MPL/PF/FZ/241/3/03/25

Dotyczy: postępowania prowadzonego w trybie przetargu nieograniczonego na podstawie ustawy z dnia 11.09.2019 r. Prawo zamówień publicznych (Dz. U. z 2024 r., poz. 1320, t.j. z dnia 30.08.2024 r. z późn. zm.) zwanej dalej "ustawą PZP" lub „PZP” pn. **„Rozbudowa terminalu pasażerskiego Kraków Airport etap I – część T6”**.

Na podstawie art. 135 ust. 2 ustawy PZP w związku z wpłynięciem pytań do SWZ Zamawiający udziela następujących wyjaśnień:

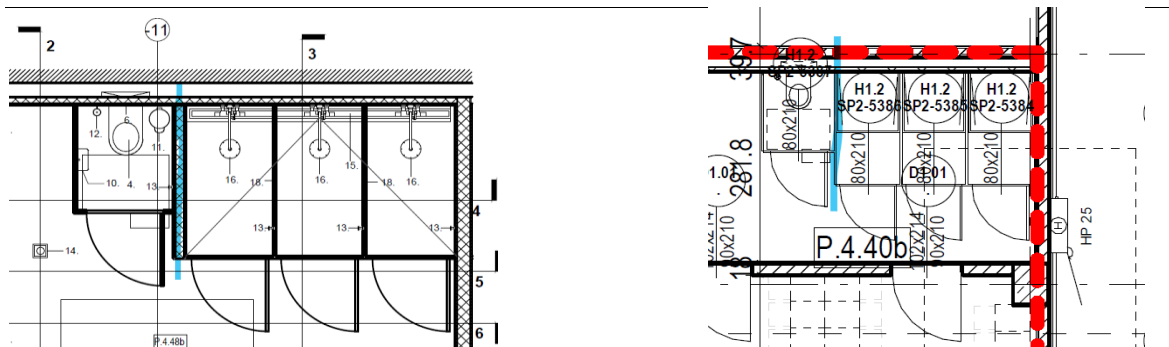
Proszę o przekazanie wytycznych dla podkonstrukcji stalowych dla systemu bagażu przylotowego BHS. Jakie ilości wejść należy przyjąć do każdego z podestów przedstawionego na rzucie 083MPL-PFU-BHS-R00-001. Brak jakiegokolwiek zestawienia w przedmiarze.

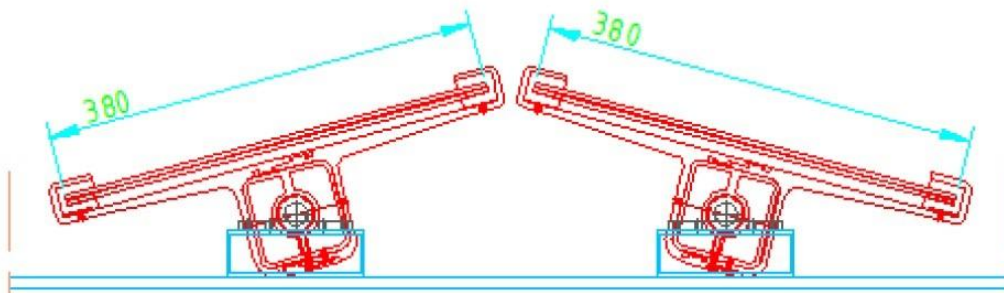
W pkt. 10.1 załącznika nr 3 cz. 3.3 napisano „Dla istniejącego masztu 22m (maszt M15 – lokalizacja wg części rysunkowej), dołożenie opraw oraz przebudowę korony należy wykonać w oparciu o współpracę z konstruktorem i producentem istniejącego masztu (Valmont Agena P 22m).” Ponieważ maszt M15 jest poza obszarem rozbudowy terminalu T6 prosimy potwierdzenie jakiegokolwiek prace z nim związane mają być ujęte w ofercie.
